改善箇所説明図

不具合発生箇所

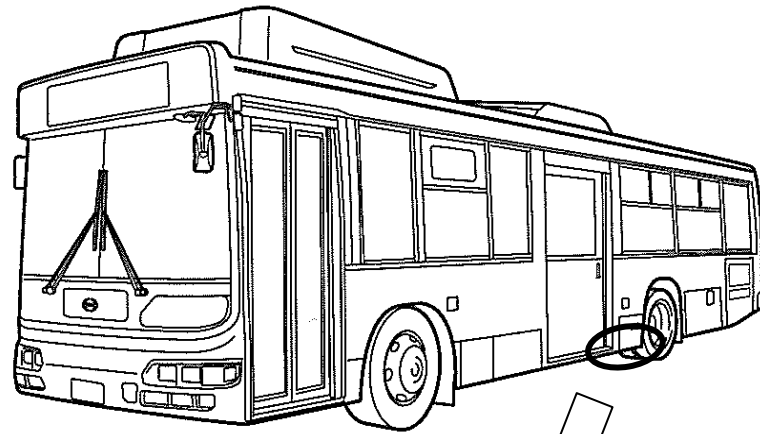
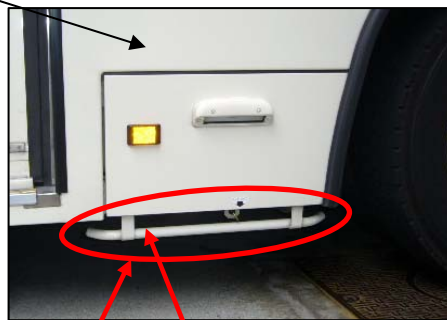
(改善前) なし → (改善後) 装着

前軸と後軸の間に乗車口のあるワンマンバスにおいて、空車時の乗車口後方の車体高さが250mmを超えているにもかかわらず、後輪巻込防止装置を装着していないものがある。

全車両、後輪巻込防止装置を取付ける。
